**PLAN LOCAL  
D'URBANISME  
DE MULHOUSE**

# MODIFICATION SIMPLIFIÉE n°2

## 1. NOTICE DE PRESENTATION

Extrait du PLU modifié

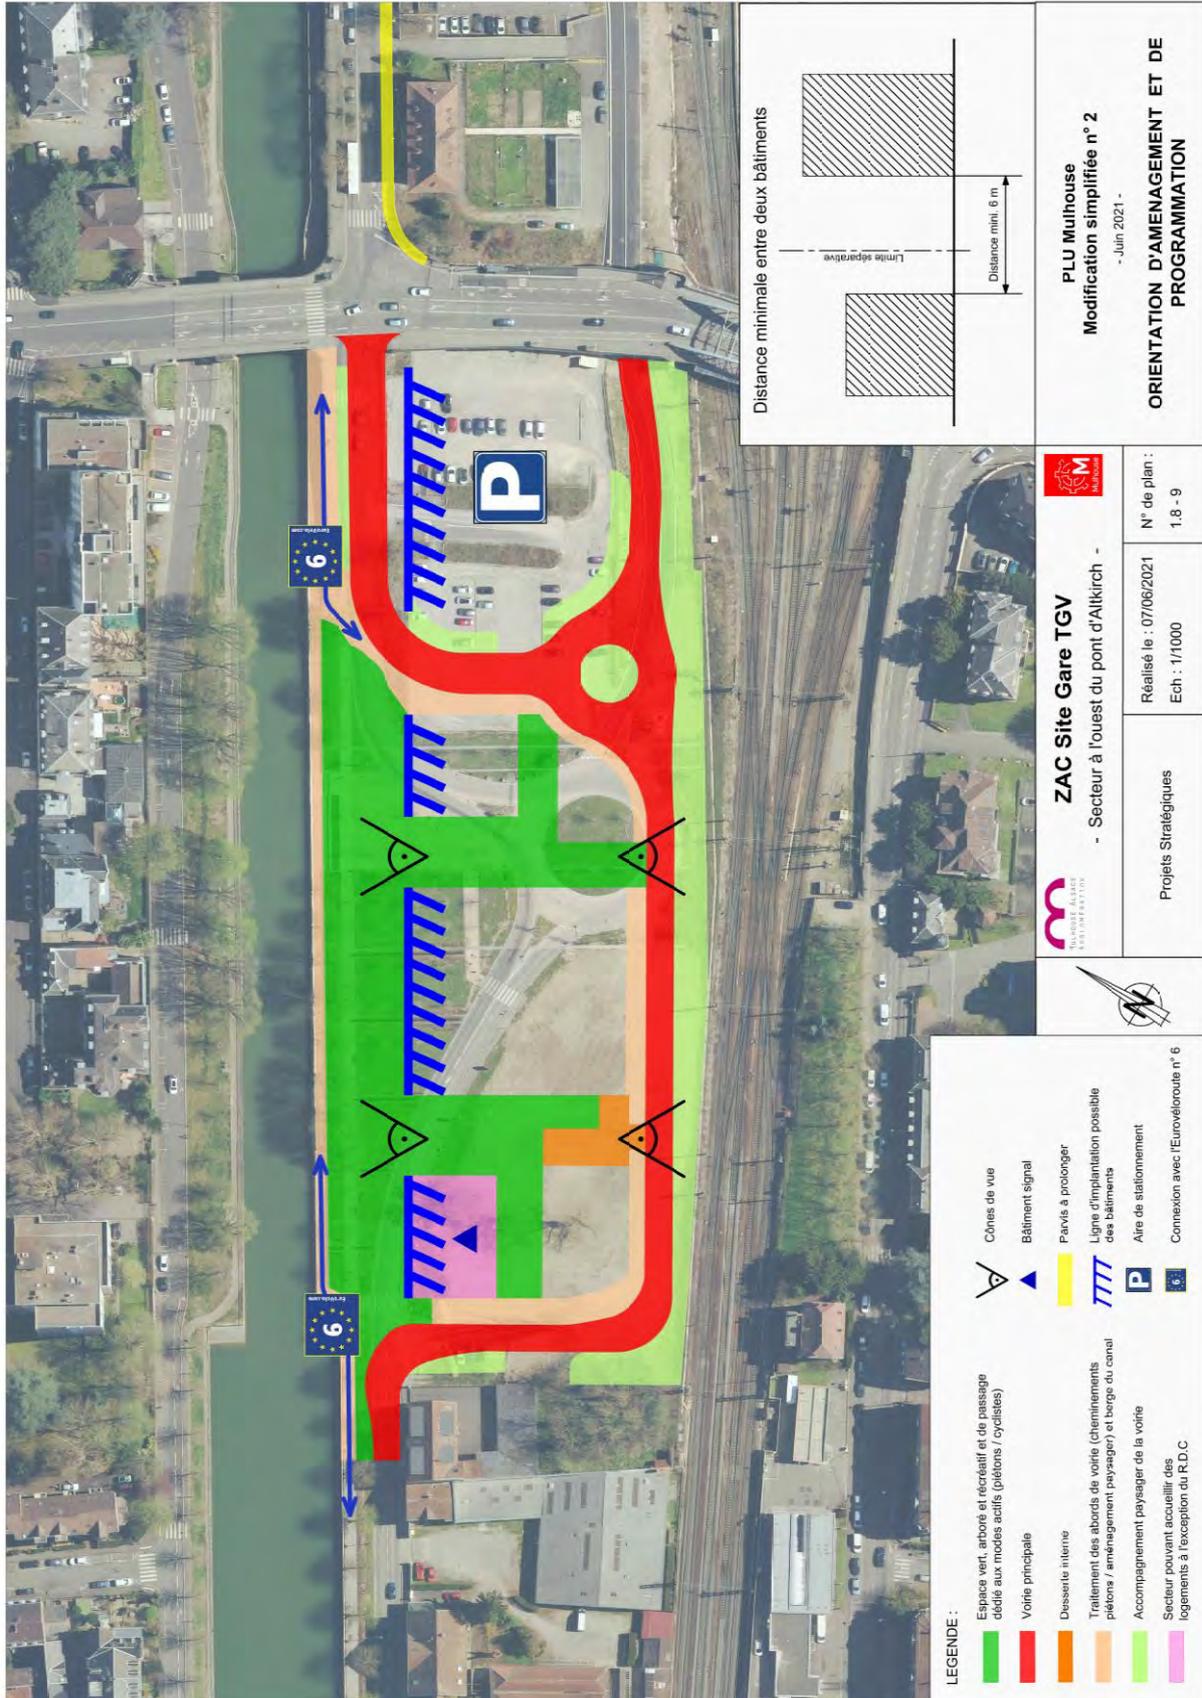
#### 1/ MODIFIER LES OAP PORTANT SUR LE SECTEUR GARE

Les OAP sont modifiées pour permettre le développement du nouveau plan de composition défini par l'Atelier RUELLE, une composition plus paysagère, laissant une large place aux modes actifs et qui offre comme indiqué précédemment :

☛ Les OAP Gare sont à modifier.

☛ La planche 8 est modifiée.

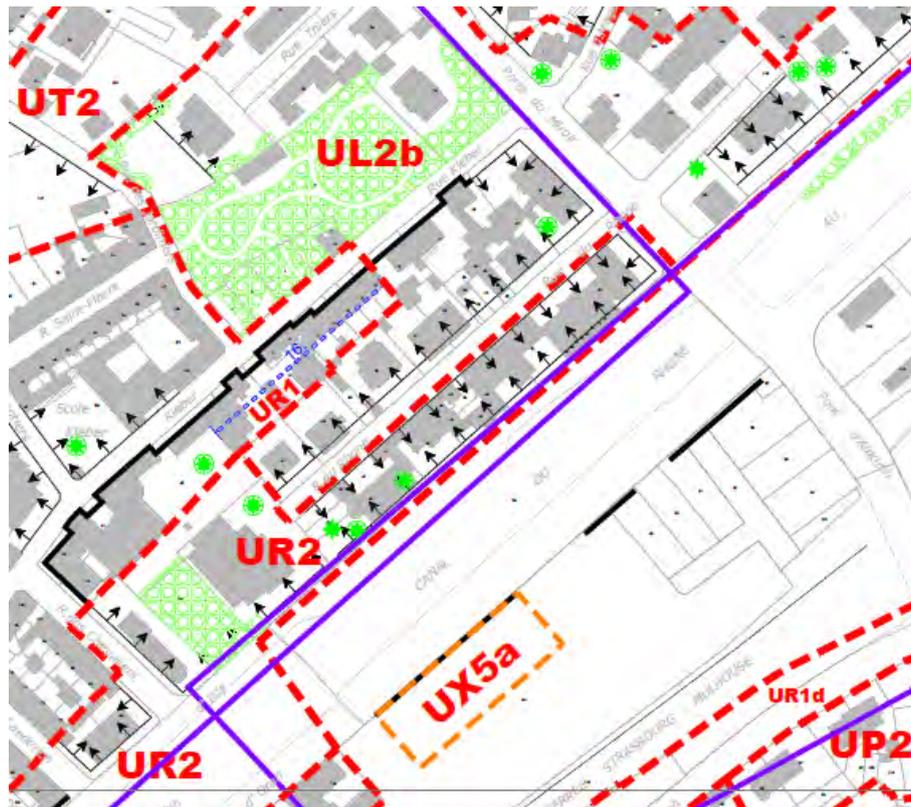
#### **1/ AJUSTER LE PERIMETRE DU SECTEUR UX5a**

Le périmètre du secteur UX5a susceptible d'accueillir du logement est réduit et concentré en entrée d'opération. A contrario, ce secteur pourra être dédié en totalité à du logement à l'exception du rez-de-chaussée.

#### **2/ CREER UN PERIMETRE SUR CE MEME SECTEUR POUR PERMETTRE DE DEVELOPPEMENT D'UN IMMEUBLE DE HAUTEUR EN ENTREE D'OPERATION**

Une règle graphique de hauteur est introduite sur un périmètre déterminé (zone UX5a) pour pouvoir accueillir un immeuble de hauteur en entrée d'opération. La hauteur maximale au faîtage est arrêtée à 60 m.

### 3/ SUPPRIMER LA REGLE D'IMPLANTATION OBLIGATOIRE AU PROFIT D'UNE LIGNE D'IMPLANTATION POSSIBLE DES BATIMENTS POUR INTRODUIRE PLUS DE SOUPLESSE

La ligne d'implantation obligatoire des constructions est supprimée. Une ligne d'implantation possible des bâtiments est créée pour laisser plus de souplesse et le cas échéant multiplier les plans de vue.
